PLIEGO DE ACLARACIÓN DE CONSULTAS
LPN – O No. 028-2023-SENASA/ PRODESA
Ejecución de obra “Construcción de Centro de Producción de Insectos y Ácaros Benéficos - Ate”

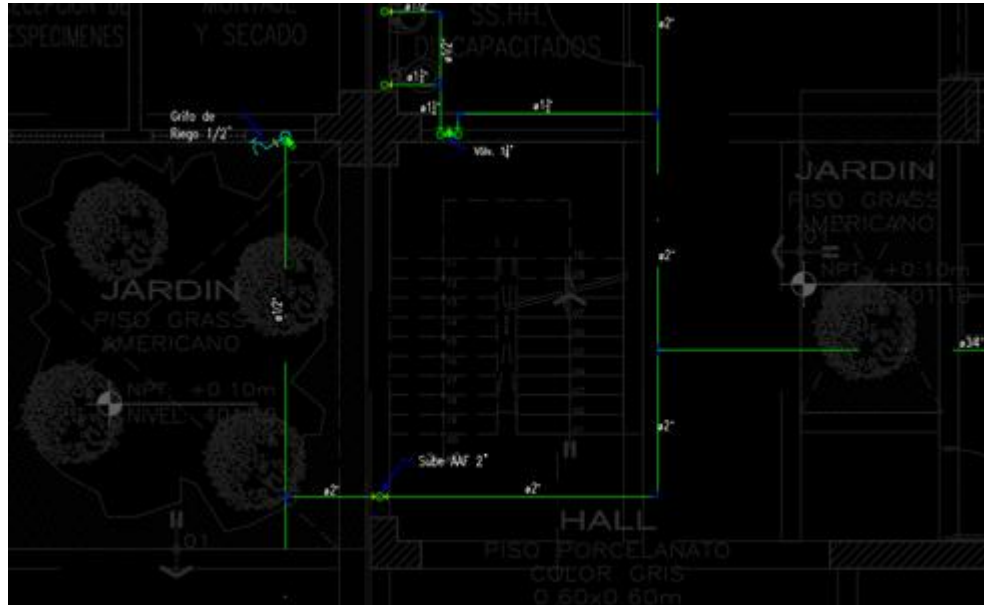
1. No se indica la especificación que debe de tener la poza de lavadero SS.HH-03 del almacén de limpieza

1. La poza del lavadero será del tipo de sobre poner de material acero inoxidable AISI 316, de superficie pulida y de dimensiones 80x50x113 cm.

Imagen de referencia:

3. En el plano IS-14 se detalla el corte y detalle del plano de demolición de pavimento para la red de desagüe.

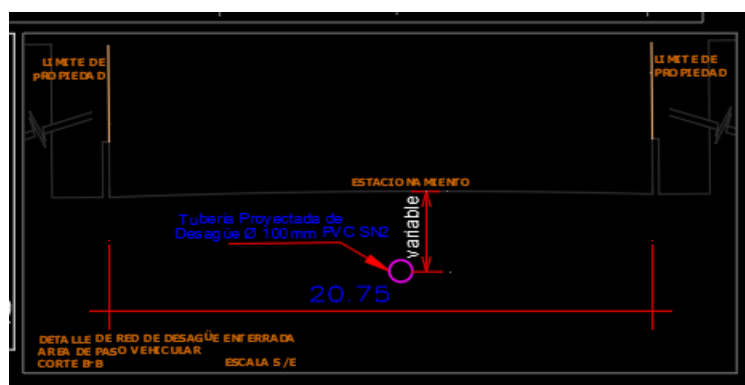
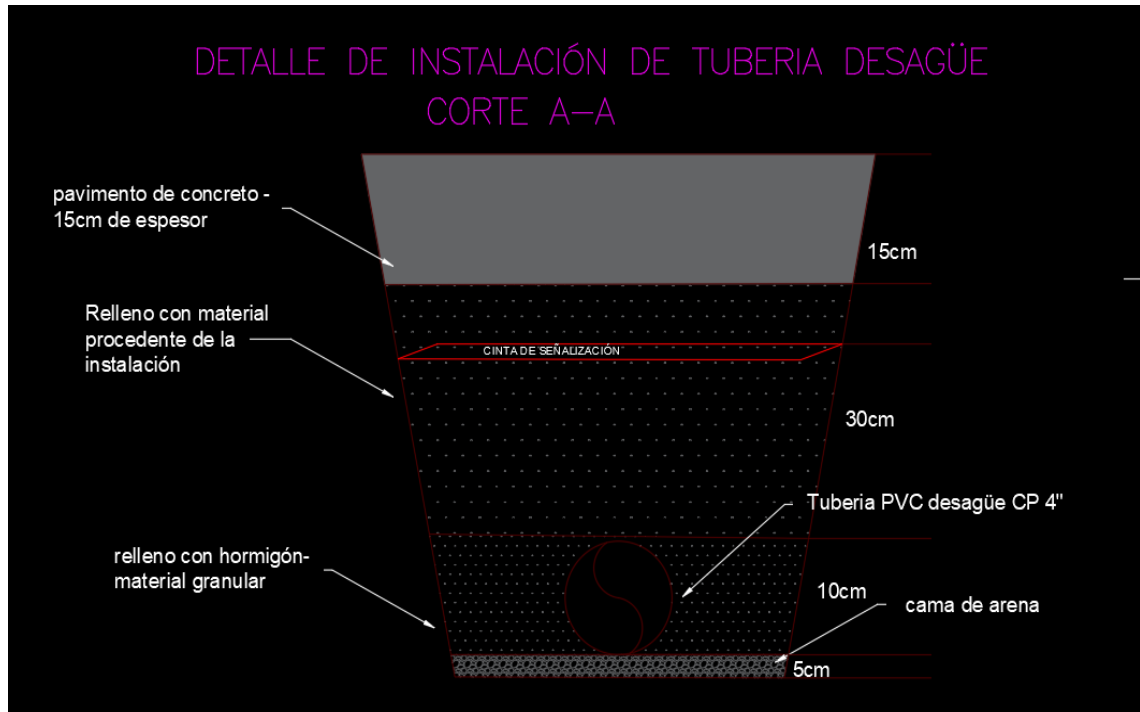
2. Se consulta si se debe incorporar un grifo de riego para el jardín situado al costado de la sala de lavado de adulto múltiple.
3. para el empalme de la red de desagüe no existen planos de los trabajos de demolición y reposición de piso y pavimentos provenientes de la instalación de tuberías.
4. En el plano de la cisterna, no se detalla la caja de rebose
5. En el plano de la cisterna, no se detalla la escalera de inspección en la cisterna
6. En el plano de la cisterna, no se hay detalles ni cortes del pozo sumidero

Así mismo, se anexa el detalle para la instalación de tubería con reposición de concreto $F'c=210\text{Kg/cm}^2$, sin embargo, estas consideraciones se deberán definir durante la etapa de ejecución del proyecto entre el contratista y la Supervisión de Obra siempre y cuando estas consideren necesarios para un buen proceso constructivo

LAMINA:
PG-02

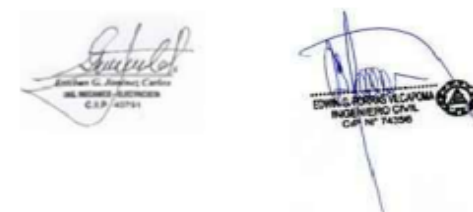
1. Los planos de instalaciones mecánicas (aire acondicionado) no cuentan con una leyenda que indiquen el tipo de equipo que debe de instalarse ni los diámetros de la tubería de conducción de los equipos.

1. Se precisa que dicha información se encuentra ubicada en los planos PG 01, PG 02, PG 03 y PG04. Asimismo, los detalles se indican en las especificaciones técnicas, así como en el presupuesto.

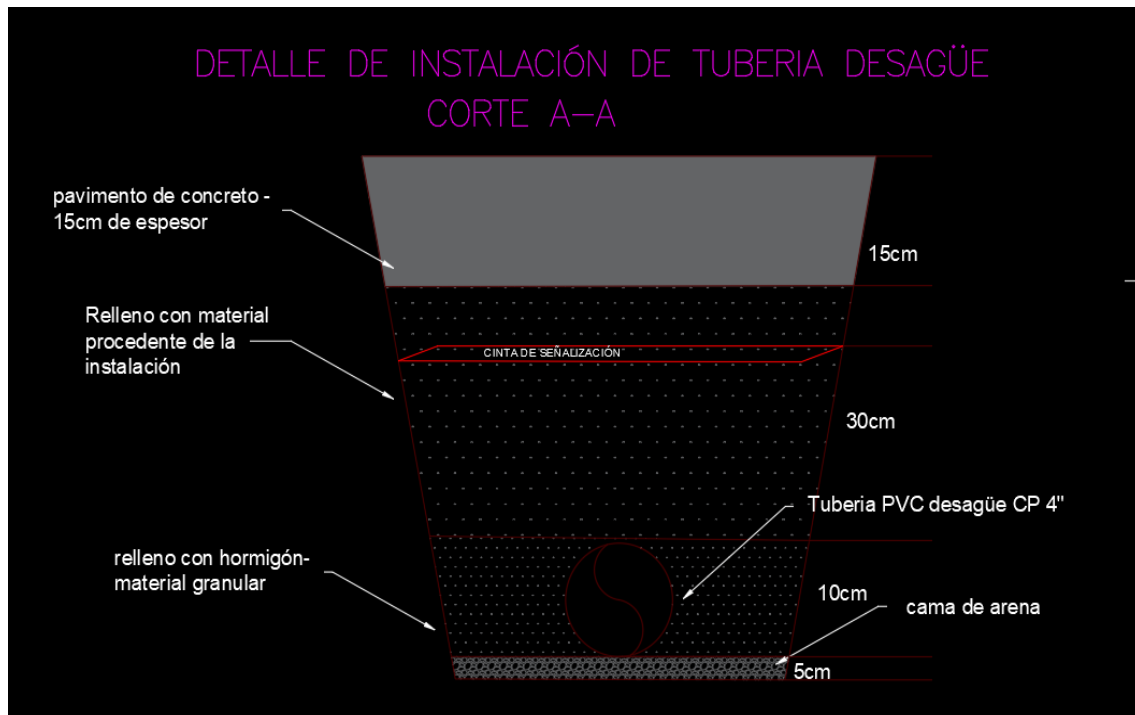
REFERENCIA	ENMIENDA	DICE	DEBE DECIR
<p>Sección VIII. Planos. Pág. (166) Link de Descarga de Expediente Técnico de obra – Carpeta Planos – Planos de Instalaciones Sanitarias</p>	04	<p>No se detalla en los planos IS 04, IS 05 e IS 06 la instalación de tuberías.</p>	<p>Se adjunta el Link de Descarga de Expediente Técnico de obra – Carpeta Planos de Instalaciones Sanitarias. Donde se incluye en los planos IS 04, IS 05 e IS 06 la instalación de tuberías*.</p> <p>Link: https://senasagob-my.sharepoint.com/:f/g/personal/prodesa_ac_63_senasa_gob_pe/Eq0C8RGoVoVKpamD3uclECsBpOM2wBik3VLLpMAS8mngOw?e=Aa2Gcc </p>

*Se anexa el detalle para la instalación de tubería con reposición de concreto
 $F'c=210\text{Kg/cm}^2$
